Assunto: **Processo de Licenciamento Único Ambiental N.º PL20220413003341**
Avibidoeira - Avicultura, Lda.
Mundão
Decreto-Lei n.º 75/2015, de 11 de maio
Pedido de Elementos Adicionais

No âmbito da Avaliação de Impacte Ambiental (AIA) e no âmbito da Prevenção e Controlo Integrados da Poluição (PCIP)

Figura 1 - Instalação avícola com atravessamento de linha de água extrato da carta militar nº178 escala 1/25000

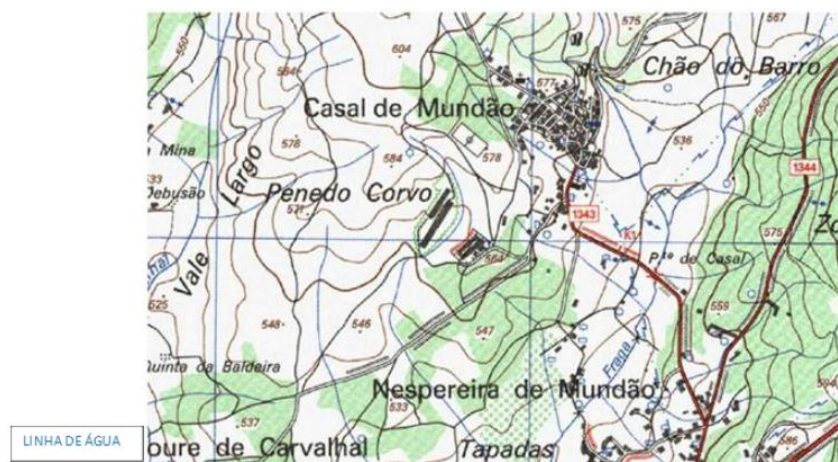
8. O RS refere relativamente à linha de água que atravessa a propriedade (figuras 1 e 2), que será garantida a existência de uma zona de proteção à vala de 10m de cada margem, zona essa devidamente isolada na qual as galinhas estão impossibilitadas de aceder, devido à existência de vedações que não permitem a passagem dos animais para essa área.

- O traçado que se verifica no terreno, da vala que atravessa a propriedade;
- Os limites da área de proteção a essa vala e o cálculo da respetiva área;
- Os limites finais das áreas ao ar livre e a alteração dos valores dessas áreas;
- Os cálculos para a avaliação dos efetivos para as áreas ao ar livre retificadas, nomeadamente o número de aves por ha e por m2;
- Os ficheiros digitais vetoriais (polígonos) em formato "shp" com sistema de georreferenciação ETRS_1989_TM06, no que se refere ao traçado da vala, aos limites da área de proteção à vala e aos limites das áreas ao ar livre;
- Explicação de quais as alternativas que propõe para a manutenção dos encabeçamentos propostos para a área livre do pavilhão A e para a área de ar livre do pavilhão C.

Figura 2 - Instalação avícola com atravessamento de linha de água extrato da carta militar nº178 escala 1/25000, intersetando o a área de ar livre do pavilhão A e a área de ar livre do pavilhão C.

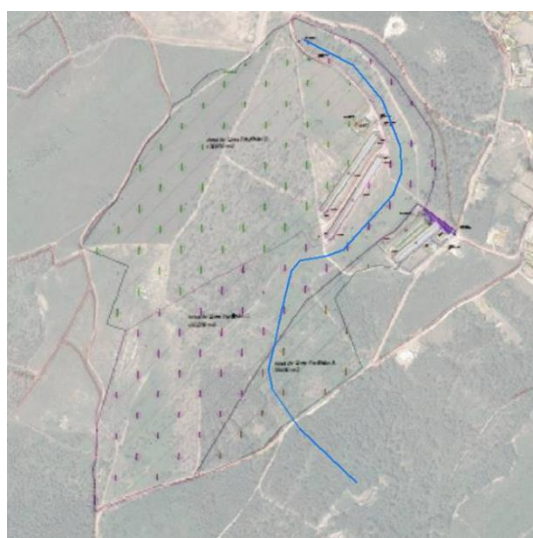
No entanto, verificou-se que duas das áreas dos parques de apoio à produção ao ar livre delimitadas e apresentadas para o dimensionamento do efetivo pecuário (figuras 2 e 3), integram a área de proteção proposta, onde não podem aceder galinhas. Assim os valores de dimensionamento apresentado para área de ar livre do pavilhão A e da área livre do pavilhão C, estão sobrestimados, devendo-se

Figura 4 – Interferência da área de proteção da linha de água com as áreas ao ar livre.

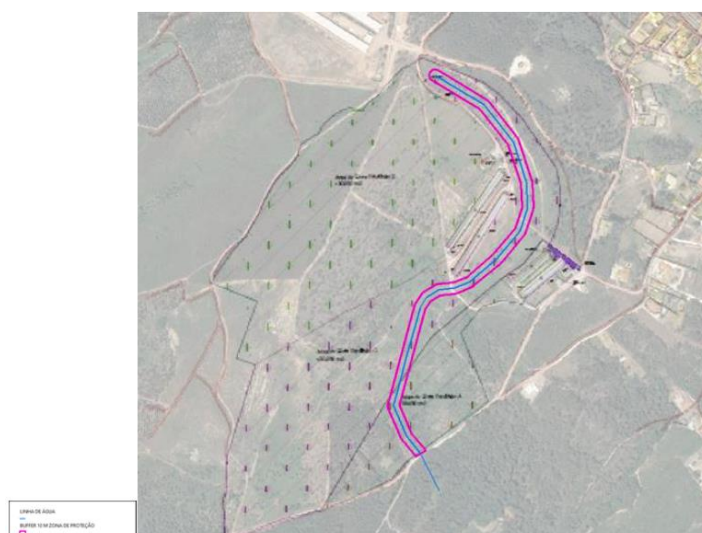
subtrair aos valores apresentados para essas áreas ao ar livre, o valor da área de proteção (Figura 4), para o efeito do cálculo do encabeçamento.
